**Fiche des constatations effectuées  
lors d'une visite d'inspection au titre du code de l'environnement  
DREAL Bourgogne-Franche-Comté**

**Société :** SMET 71 - ECOCEA

**Activité :** Méthanisation

**Liste des installations inspectées :** Unité d'épuration biogaz « ALAT » et poste de détente biogaz avant envoi vers la torchère ou vers le poste d'injection GRTGaz

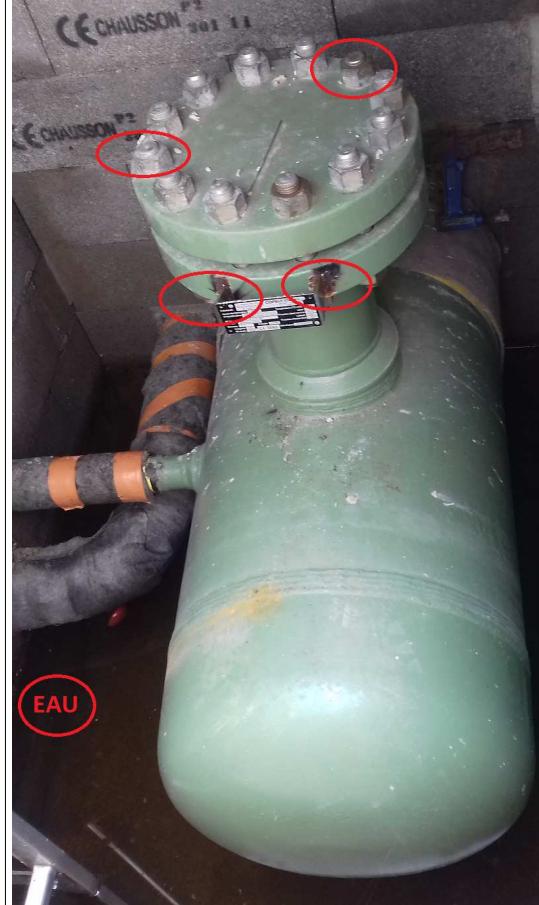
6	<p><b><u>Etat des équipements</u></b></p> <p>Entretien, surveillance et réparation</p>	NC	<p>Le buffer en DN500 présente les anomalies suivantes (cf photo ci-dessous) :</p> <ul style="list-style-type: none"> <li>- traces de corrosion au niveau de la soudure de plaque,</li> <li>- certains assemblages vis/ écrous de la trappe de visite ne respectent pas les règles de l'art (3 filetages de part et d'autre a minima)</li> <li>- présence d'eau au fond de la trappe de visite (l'analyse de risques ne prévoit pas la résistance de la tuyauterie à une charge d'eau)</li> </ul> <p><b><u>La remise en état du buffer est à prévoir par l'exploitant. Une gestion de l'eau en fond de buse de visite est à mettre en place.</u></b></p>
